臺南市關廟區崇和國民小學設置太陽光電設施基地植栽會勘簽到

110/08/26

臺南市關廟區崇和國民小學設置太陽光電設施基地植栽會勘報告

一、場地現況：

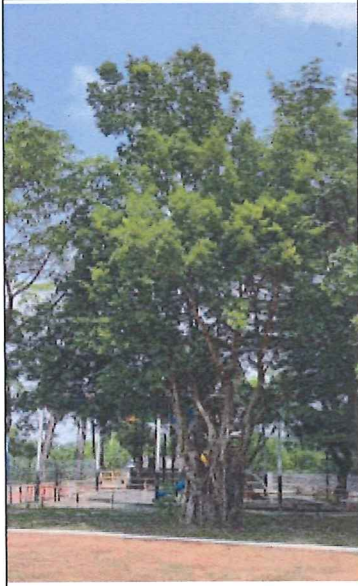
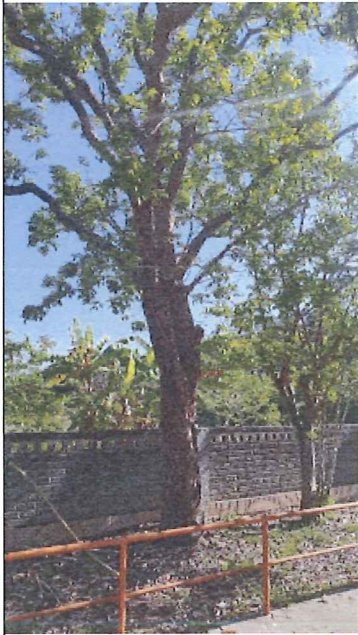
該基地有黑板樹16棵，鳳凰木5棵、阿伯勒3棵、小葉欖仁3棵、榕樹2棵、楓香、可可椰子、芒果及茄苳各1棵

編號	樹種	單位：公尺			處理原因	預計處理方式			
		胸徑	樹冠	距光電板設置範圍		不移動	修剪	移植	移除
A	鳳凰木	0.5	5	設置範圍內	鄰近光電球場預定設置地，且原生長地鄰近建物，恐影響後續生長，2棵生長狀態較佳移植至校園較空曠處。 3棵可能有褐根病建議移除。			2	3

B	阿勃勒	0.3	4	設置範圍內	鄰近光電球場預定設置地，且原生長地鄰近建物，恐影響後續生長，評估移植至校園較空曠處。			3

C	楓香 	0.4	4	設置範圍內	鄰近光電球場預定設置地，且原生長地鄰近建物，恐影響後續生長，評估移植至校園較空曠處。			1	
D	黑板樹 	0.5	4	設置範圍內	黑板樹竄根嚴重，開花時節學生容易過敏，颱風天時容易斷枝造成人員受傷及太陽光電板損傷，評估全數移除。			16

E	可可椰子	0.2	2	設置範圍內	落葉及落果易造成學生受傷，且易損壞光電設備，評估建議移除。				1

F	芒果	0.8	6	設置範圍內	落葉及落果易造成學生受傷，且易損壞光電設備，評估建議移除。				1

G	小葉欖仁 	0.3	5	設置範圍內	鄰近光電球場預定設置地，評估建議移植。			3	
H	榕樹 	0.86	6	設置範圍內	1棵鄰近光電球場預定設置地，且樹木專家評估有褐根病，影響師生安全，評估建議移除。 1棵鄰近光電球場預定設置地，但樹齡較大評估建議修剪。		1		1
I	茄苳	0.3	4	設置範圍內	鄰近光電球場預定設置地，且原生長地鄰近建物，恐影響後續生長，評估修剪。		1

移除樹木編號/樹種/數量	樹種/數量	樹齡
原崇和樓前5棵黑板樹移除後，配合校園景觀建議種植苦楝樹。	苦楝3棵	
原褐根病榕樹移除後，配合校園景觀建議種植羅漢松	羅漢松1棵
